**Forum mondial de l'harmonisation
des Règlements concernant les véhicules****177^e session**

**Accord de 1958 : Examen de projets d'amendement
à des Règlements ONU existants, soumis par le GRE****Proposition de complément 21 à la série 01 d'amendements
au Règlement ONU n° 53 (Installation des dispositifs
d'éclairage et de signalisation lumineuse
sur les véhicules de la catégorie L₃)****Communication du Groupe de travail de l'éclairage
et de la signalisation lumineuse***

Complément 21 à la série 01 d'amendements au Règlement ONU n° 53 (Installation des dispositifs d'éclairage et de signalisation lumineuse sur les véhicules de la catégorie L₃)

Zones d'observation de la surface apparente des feux d'accès au véhicule

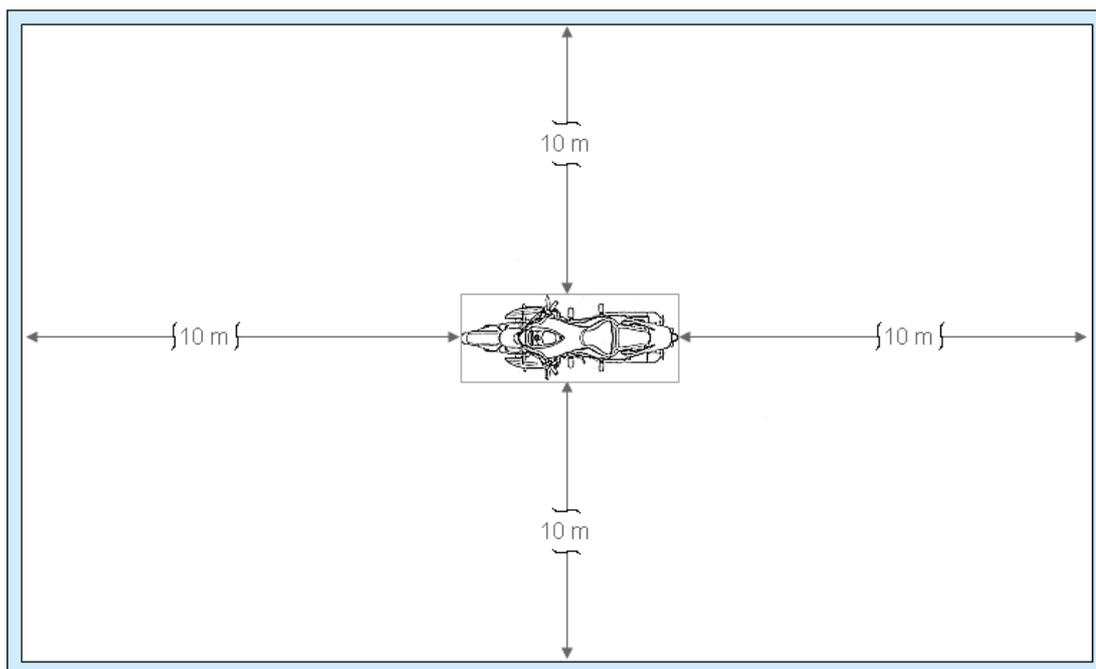
Ajouter une nouvelle annexe 7, libellée comme suit :

Le schéma ci-après représente la zone d'observation depuis un côté ; les autres zones correspondent à la vision depuis l'avant, depuis l'arrière et depuis l'autre côté du véhicule.

- 6.15.9.3 Le service technique doit effectuer, à la satisfaction de l'autorité d'homologation de type, un essai visuel pour vérifier que la surface apparente des feux d'accès n'est pas directement visible pour l'œil d'un observateur se déplaçant dans une zone délimitée par un plan transversal situé à 10 m en avant du véhicule, un plan transversal situé à 10 m derrière le véhicule, et deux plans longitudinaux situés à 10 m de chaque côté du véhicule, ces quatre plans s'étendant de 1 à 3 m au-dessus du sol perpendiculairement à celui-ci conformément au schéma de l'annexe 7.
